ZÁKAZKA: Obnova Námestia SNP

Vysvetlenie 11.05.2022

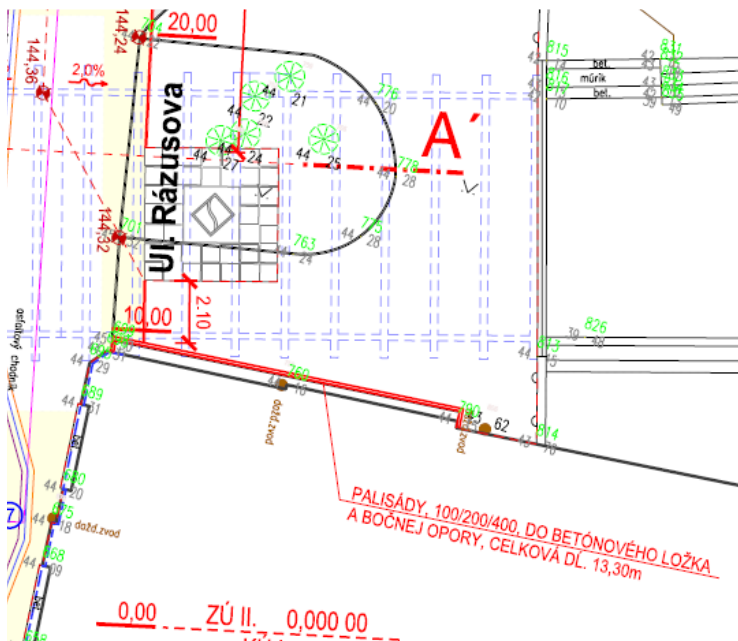
- pol. 98 obrubník cestný - materiál betón?

Kamenný (podľa výkresu č.12). Úprava vo výkaze výmer SO02.2 podfarbená zelenou.
